szerviz tájékoztató

Átvezető görgő 55640 / 55633

Új tömítési elképzelés

1. ábra: Átvezető görgők a régi tömítési elképzeléssel

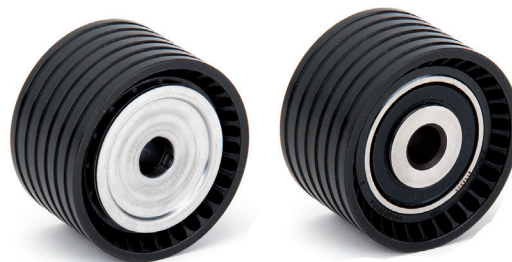
A felsorolt járművekhez a Ruville új tömítési elképzeléssel rendelkező átvezető görgőt kínálja (2. ábra).

Ebből a következő változások adódnak:

55565	cserélve az 55640-nel
55640	a jövőben új tömítési elképzeléssel, rászertelt alkatrészek nélkül
55633	azonos az 55640-nel, rászertelt alkatrészekkel
